# CPES DEVANT LES CHAUMES

## PROJET DE PARC AGRIVOLTAÏQUE « DEVANT LES CHAUMES » - PC N°021 563 23 M0002 DOSSIER DE REPONSE A LA DEMANDE DE PIECES COMPLEMENTAIRES

**PIECES MANQUANTES AU DOSSIER DE  
DEMANDE DE PERMIS DE CONSTRUIRE  
N° PC 021 563 23 M0002**

**CENTRALE DE PRODUCTION D'ENERGIE SOLAIRE  
« DEVANT LES CHAUMES 2 »**

## **Annexe 3 – (PC2) PLAN MASSE ET PLAN DE MASSE DES CONSTRUCTIONS**

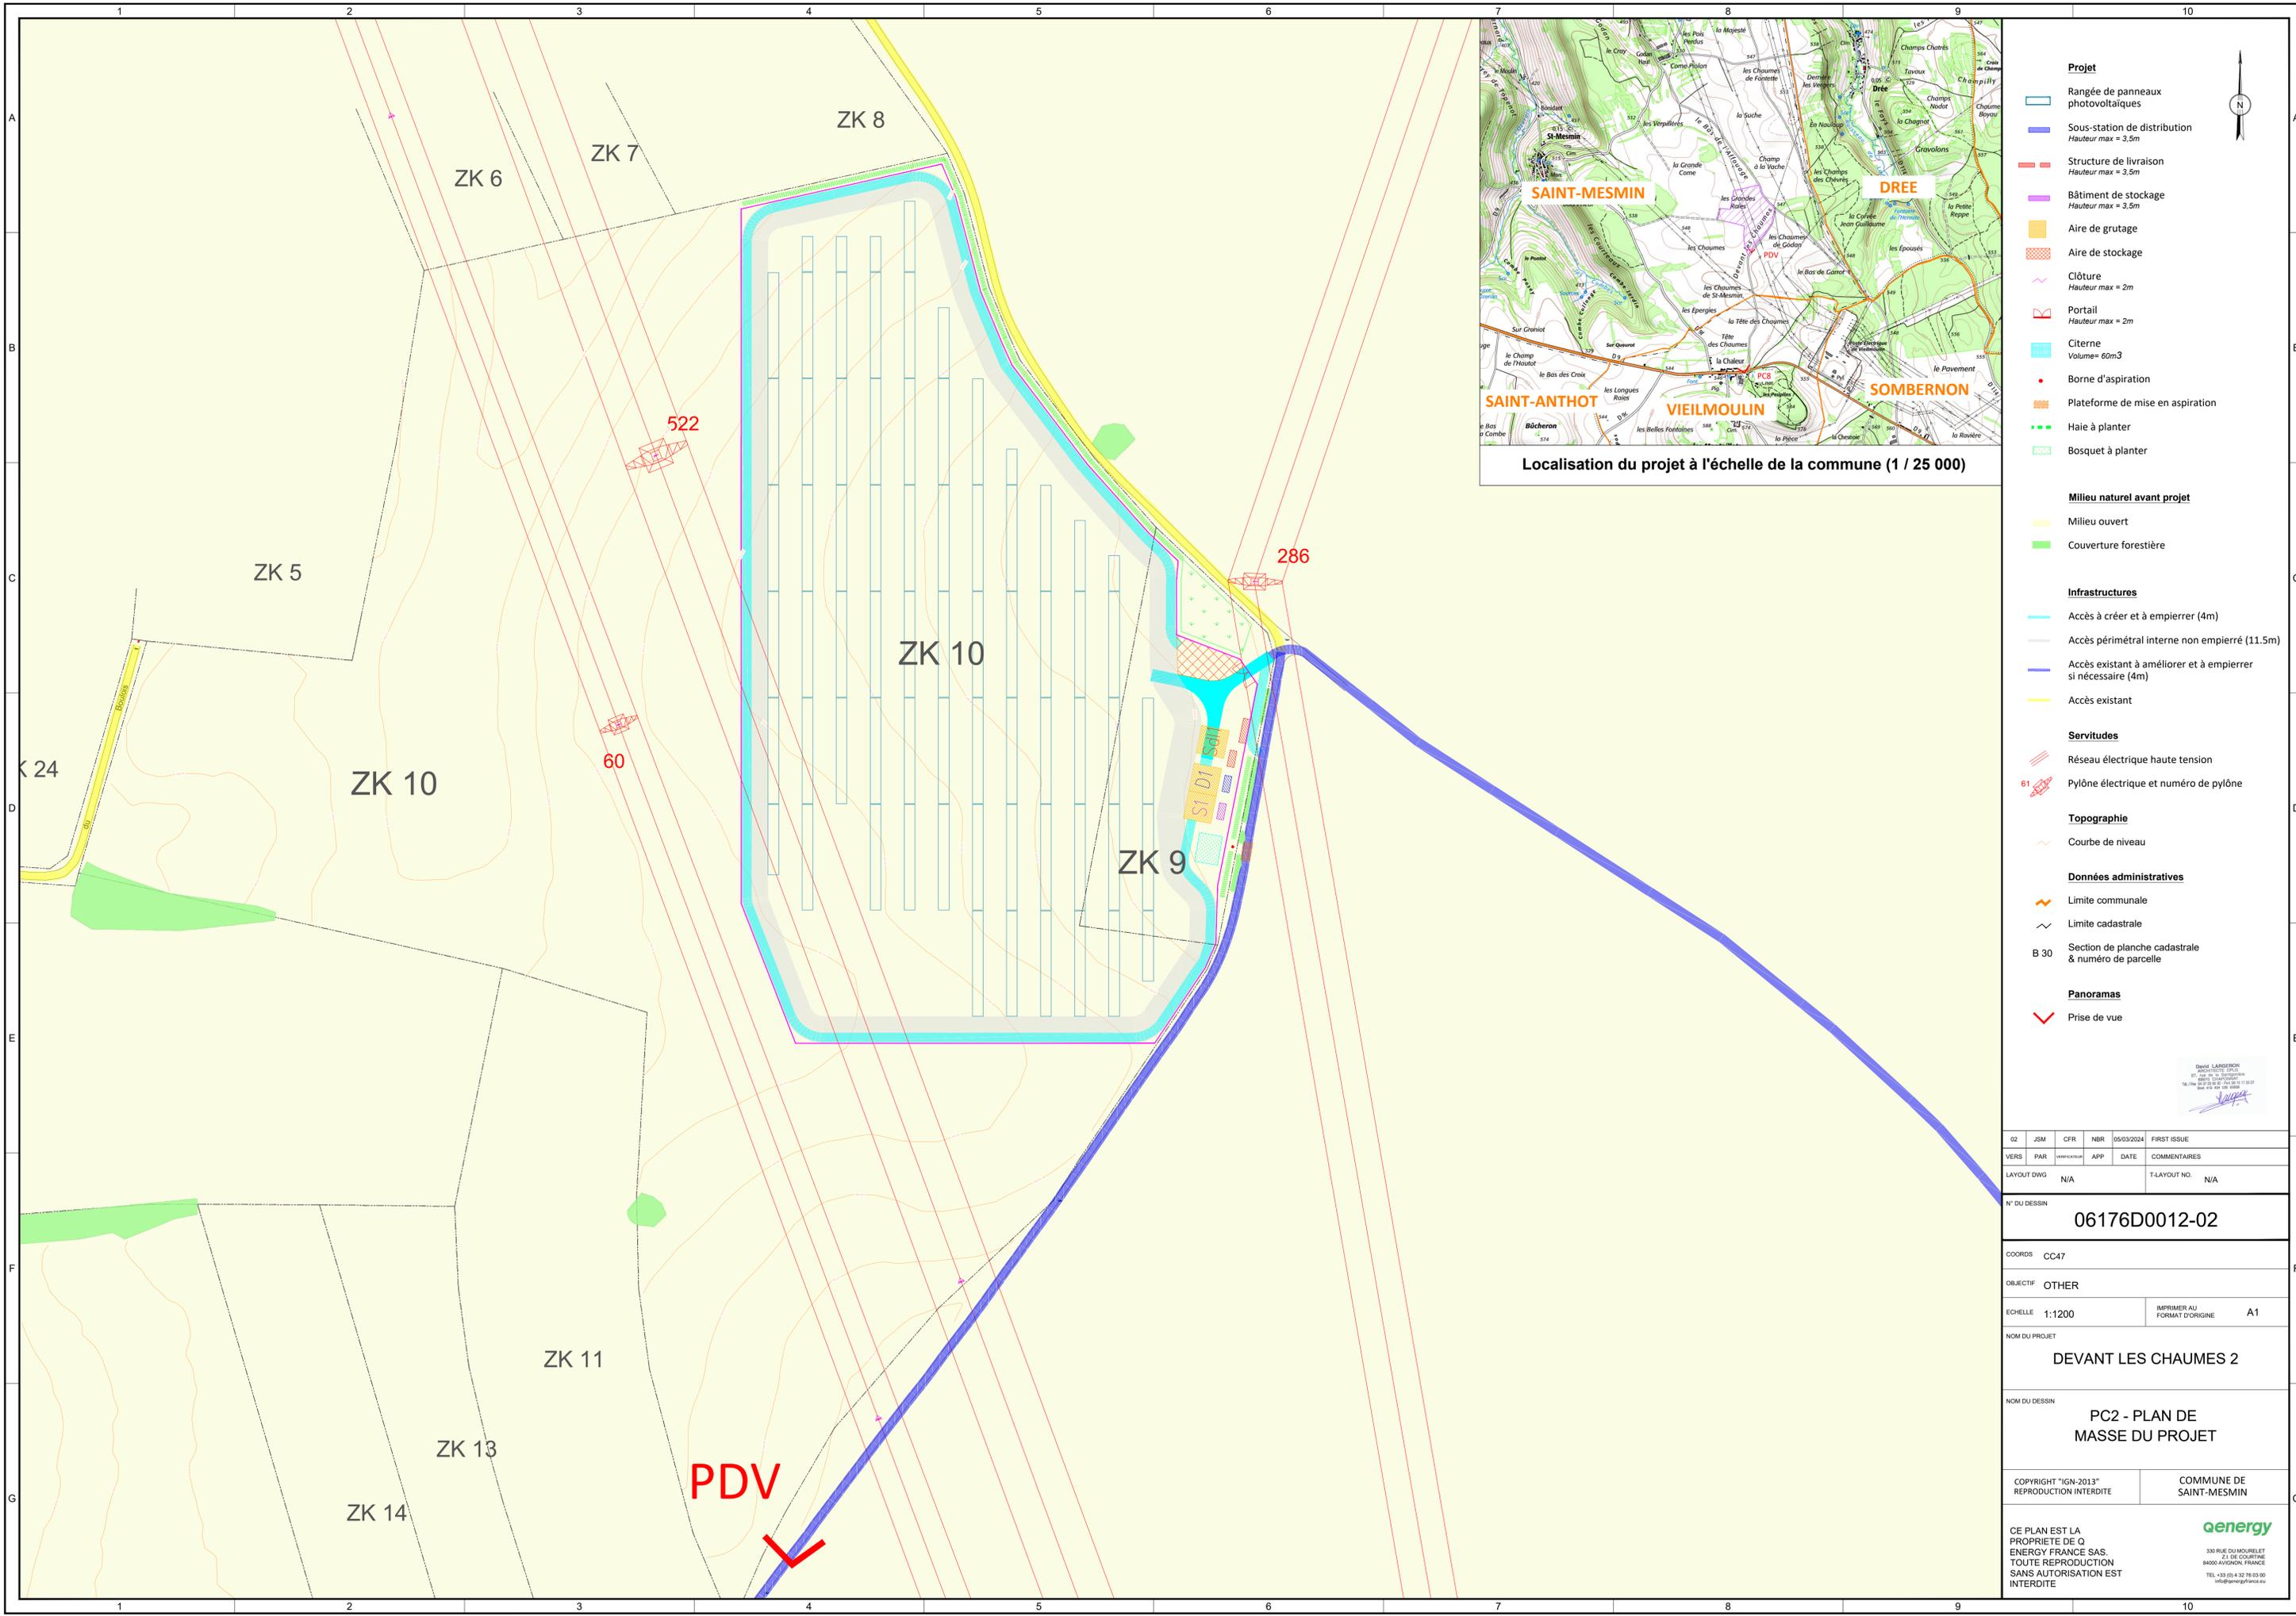
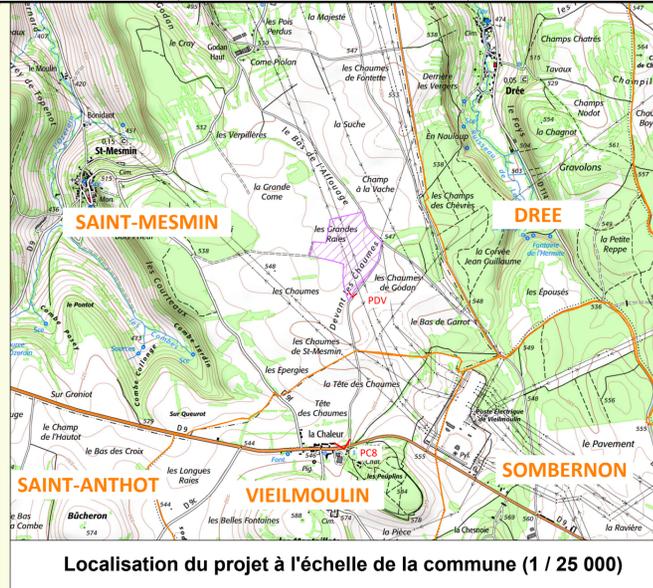
Au vu des éléments du dossier de la demande d'autorisation d'urbanisme, il s'avère que la construction projetée ne respecte pas la distance minimale par rapport à l'ouvrage prescrite par l'arrêté fixant les conditions auxquelles doivent satisfaire les distributions d'énergie électrique (dit « Arrêté technique »).

- PC02 - Un **plan de masse** des constructions à édifier ou à modifier.  
[Art. R. 431-9 du code de l'urbanisme] - **Nombre d'exemplaires** : 3 exemplaires.
- PC04 - Une notice décrivant le terrain et présentant le projet.  
[Art. R. 431-8 du code de l'urbanisme] - **Nombre d'exemplaires** : 3 exemplaires.

La solution a ainsi été de supprimer 6 tables de panneaux photovoltaïques, dont la position à l'aplomb des câbles, et autant dans la zone des 5 m (conformité code du travail) que des 6 m (conformité AT 2001), ne permettait pas la compatibilité de la construction envisagée.

A la suite de la suppression des 6 tables incompatibles, nous avons modifié en conséquence : le plan de masse et plan de masse des constructions (PC2) ainsi que le plan de coupe topographique (PC3).

Ci-après le plan de masse et le plan de masse des constructions modifiés.

## **Annexe 4 – (PC3) PLAN DE COUPE**

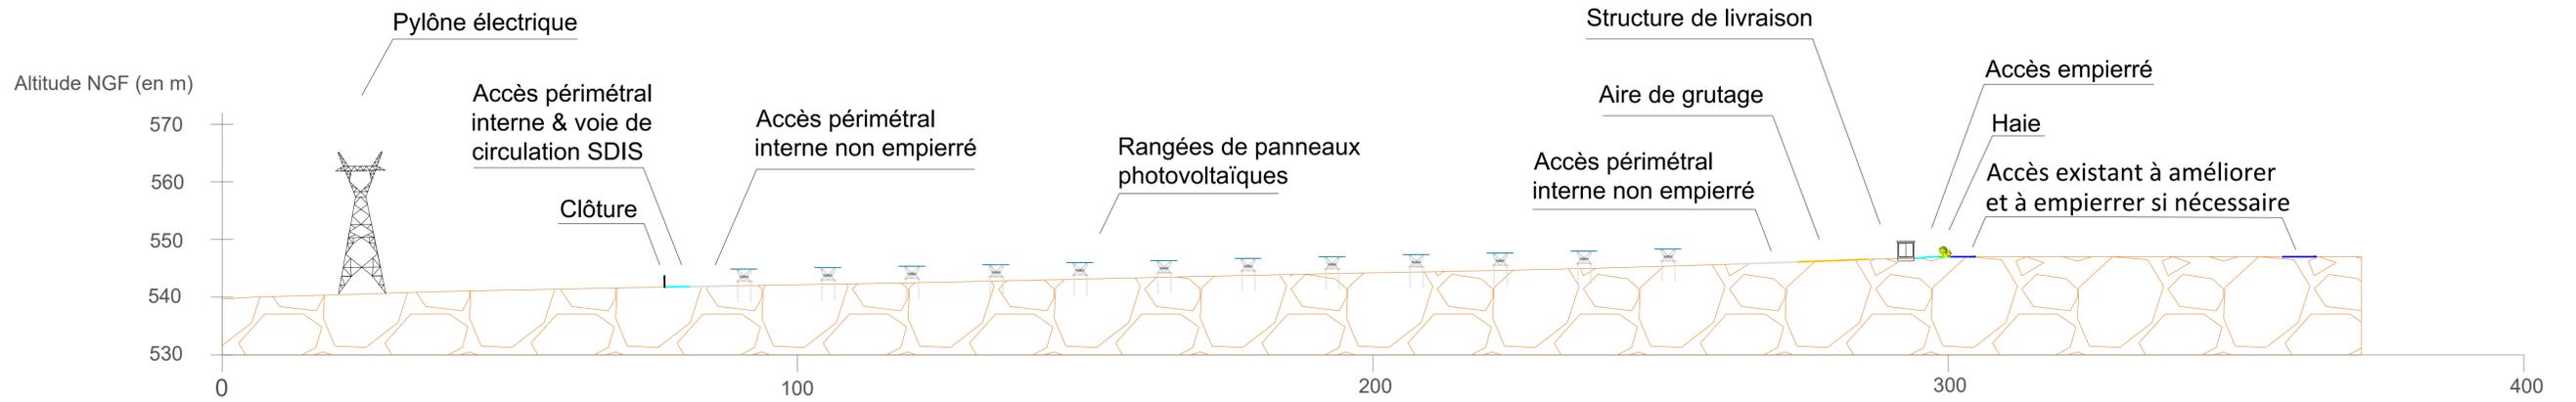
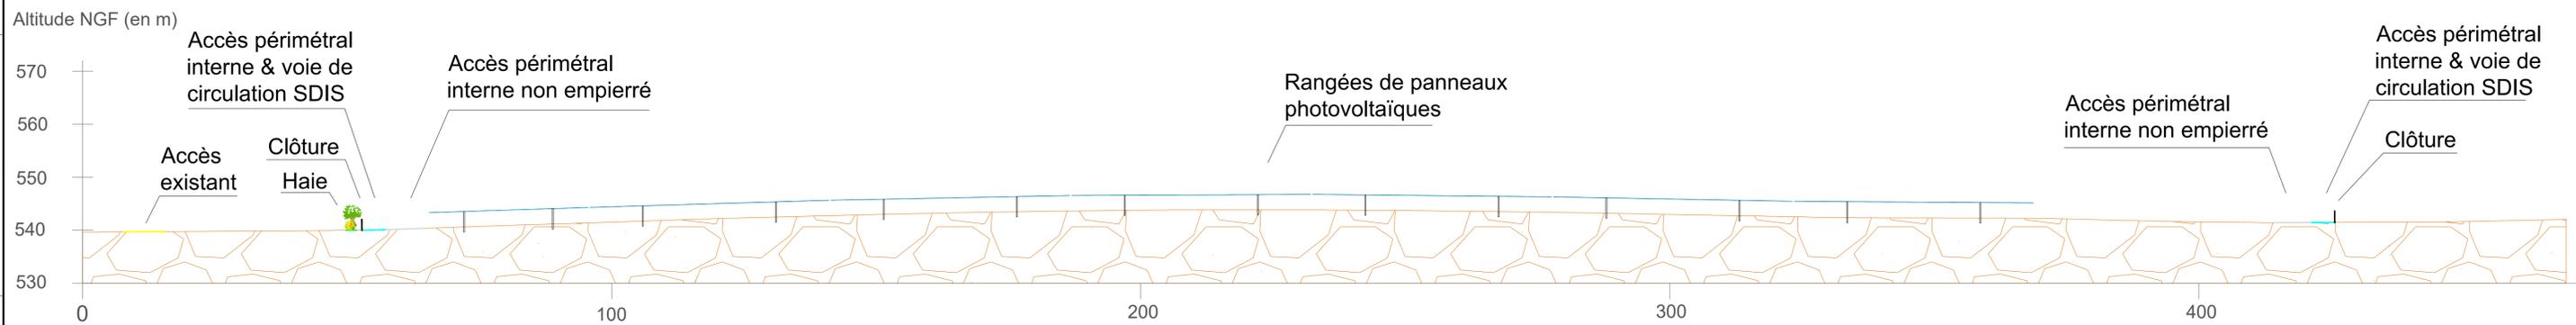
Nous vous confirmons que cette construction est donc **incompatible** avec cet ouvrage électrique aérien HTB 400 kV CRENEY - VIELMOULIN, tant aux titres des travaux de construction envisagés qu'à titre pérenne.

Vous modifierez aussi, en ce sens, les documents suivants :

Ci-après le plan de coupe modifié.
